Mission régionale d'autorité environnementale

**Avis délibéré sur le
projet agrivoltaïque au lieu-dit La Carterie,
porté par la société Néoen
sur la commune de Bierné-les-Villages (53)**

n° PDL 014549 / AP

Plan masse du projet – source Etude d’impact

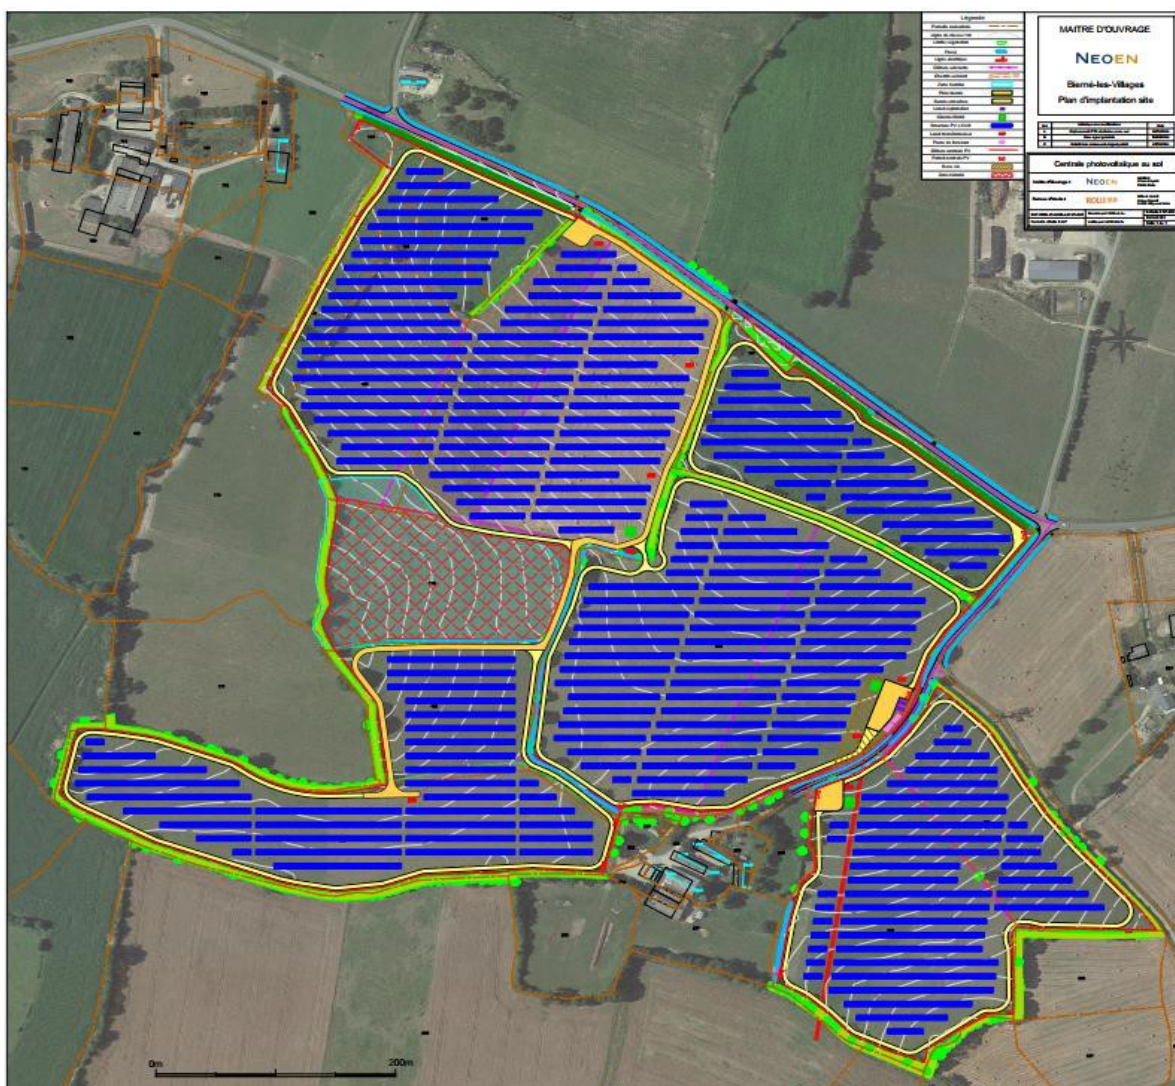
Il est attendu de l'étude d'impact qu'elle analyse les incidences permanentes, temporaires, directes et indirectes du projet. Les plans proposés (ou leur qualité) ne permettent pas d'identifier le positionnement de la base vie et des aires de stockages annoncées comme démantelées à l'issue des travaux. L'étude d'impact ne propose aucune analyse des éventuelles incidences temporaires de ces installations.

- *préciser les incidences temporaires potentielles liées aux installations de la base vie et des aires de stockage°;*
- *présenter un retour d'expérience de parcs similaires pour justifier de la suffisance des mesures de réduction proposées pour le maintien de la ressource trophique sur les parcelles de projet°;*
